KRAJSKÉ ŘEDITELSTVÍ POLICIE HL. MĚSTA PRAHY

Dana Sýkorová
Jílovská 423/39
142 00 Praha 4
E-mail: sykorova.dana@volny.cz**Závazné stanovisko ke zvláštnímu užívání komunikace a stanovisko k související přechodné úpravě provozu na pozemní komunikaci – souhrnné stanovisko**

Výkopy pro pokládku optického kabelu

Komunikace: Praha 8, Davídkova, U Slovanky, Na Štěpnici

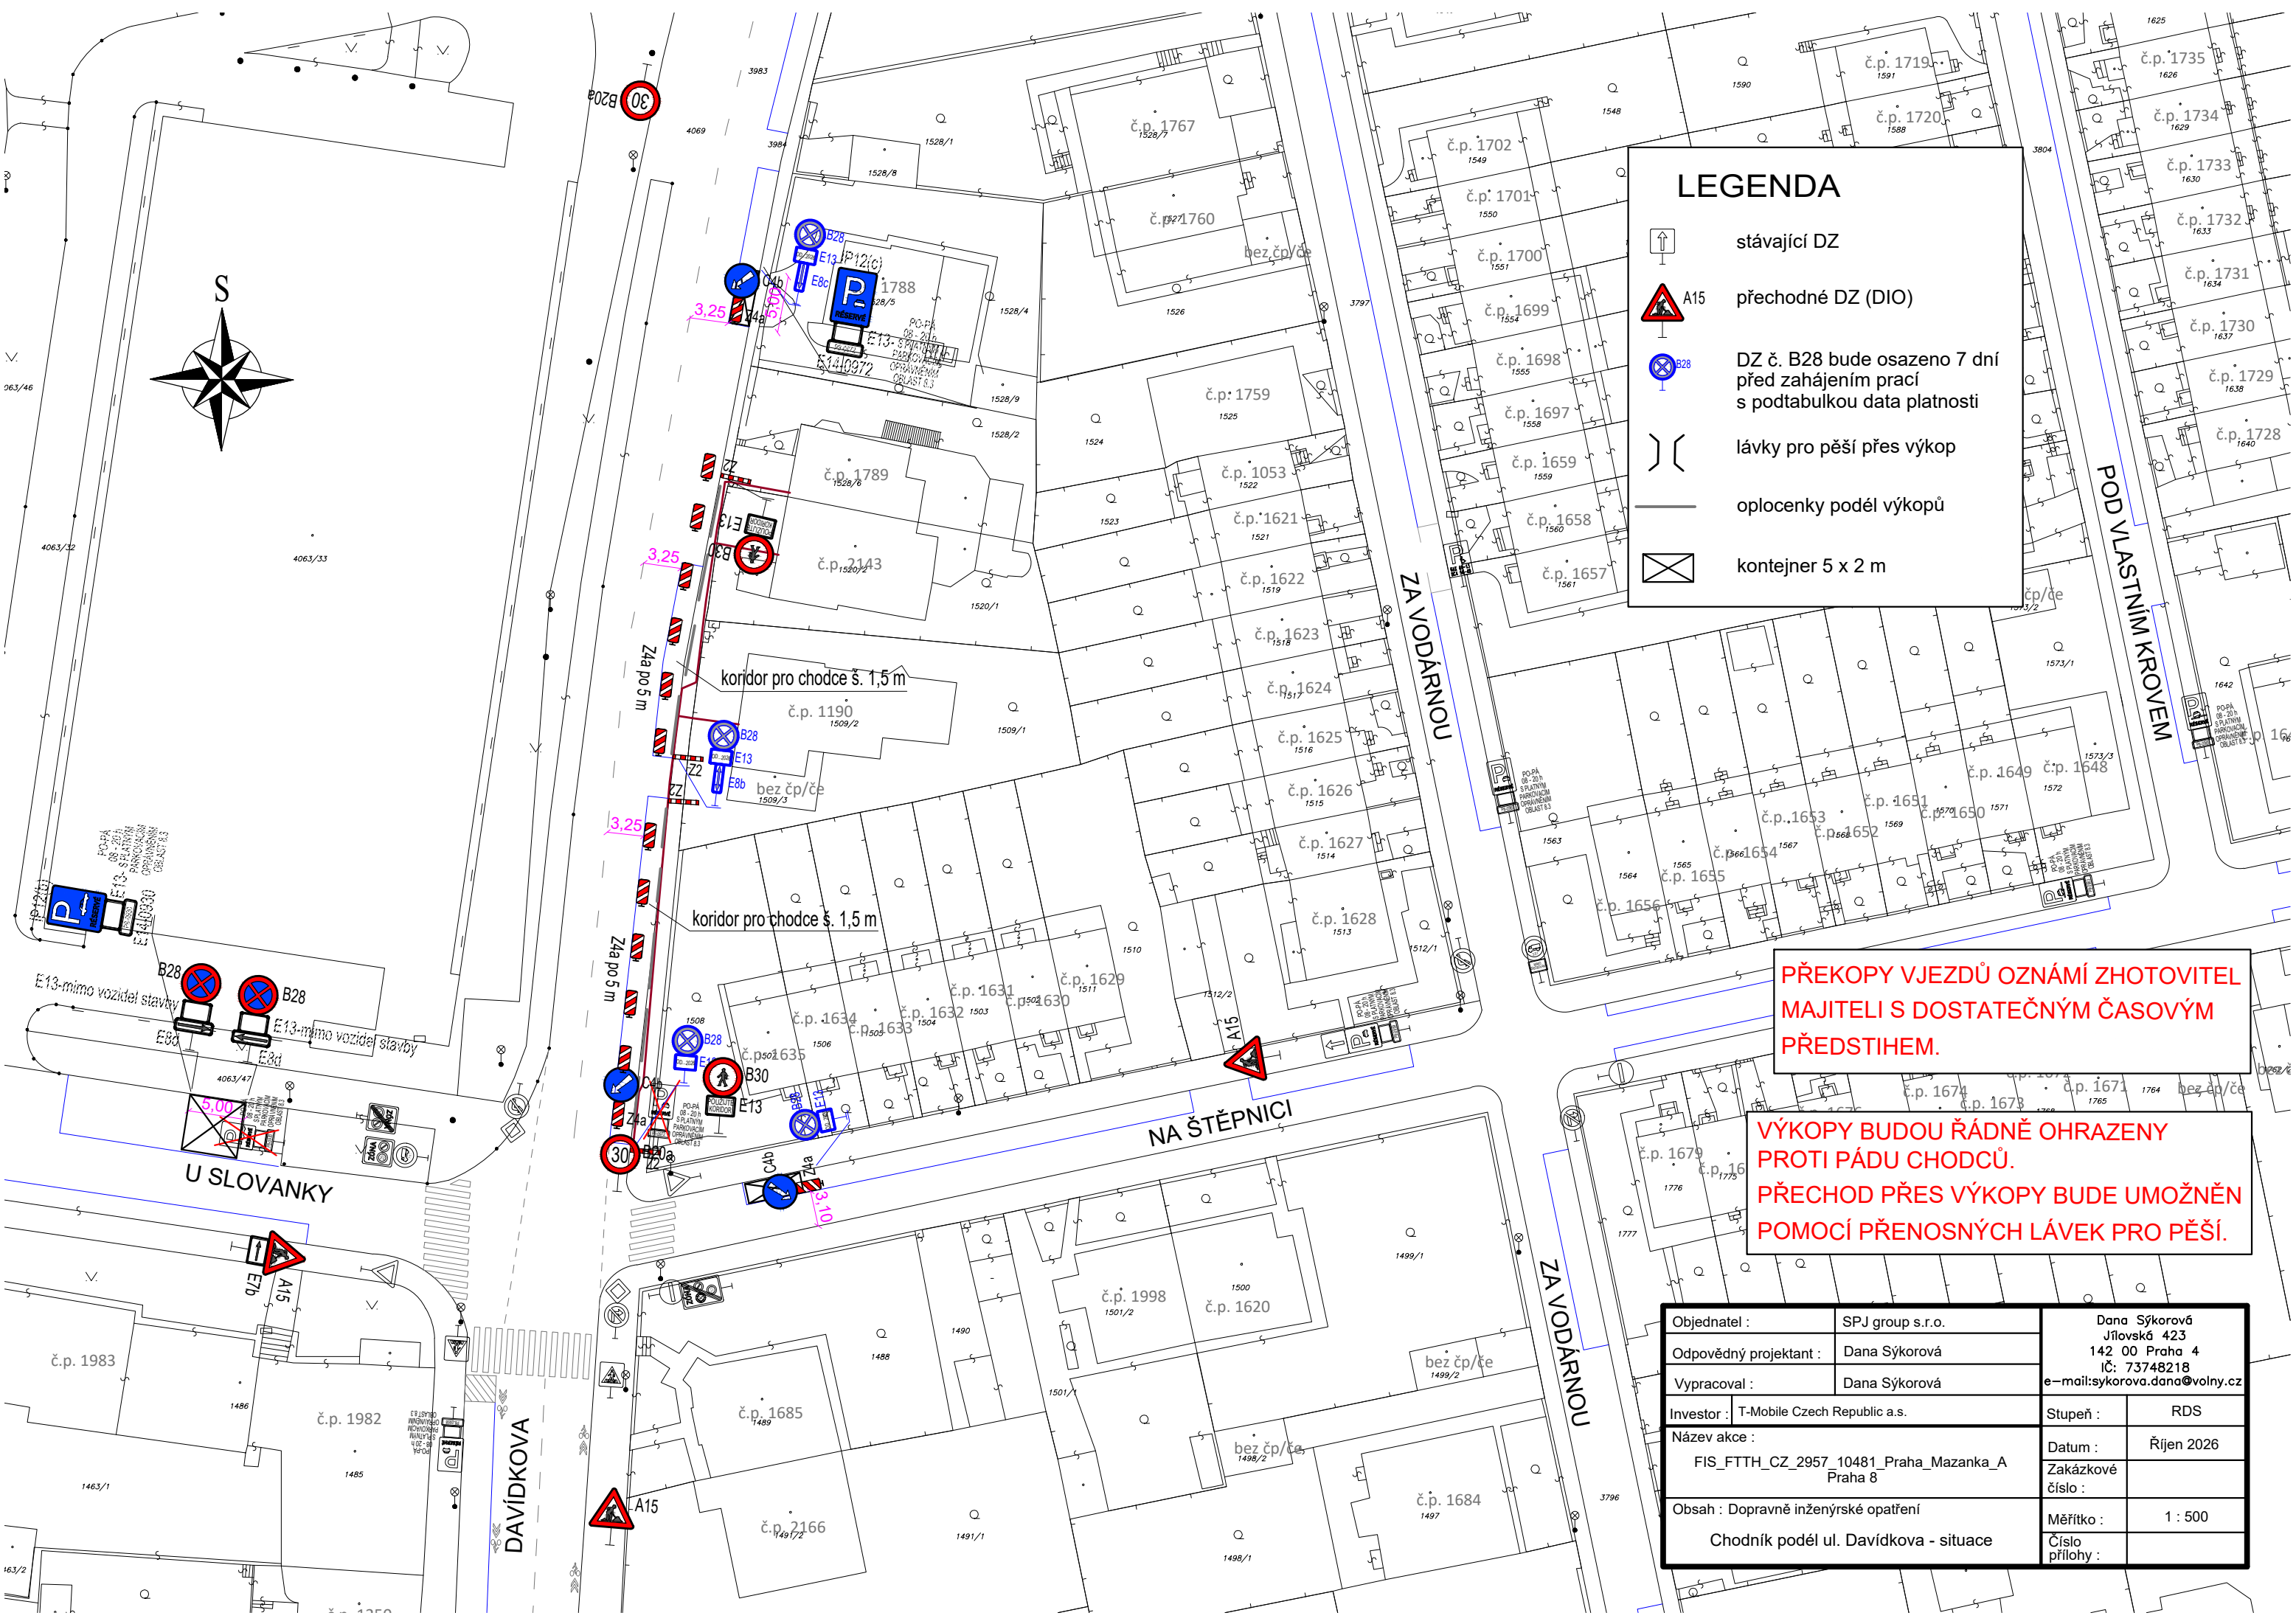
- umístění dopravního značení B 20b „Konec nejvyšší dovolené rychlosti“ ve 2. fázi prací je nadbytečné, neboť navrhované dopravní značení B 20a „Nejvyšší dovolená rychlost“ je ukončeno křižovatkou Davídkova x Na Štěpnici.
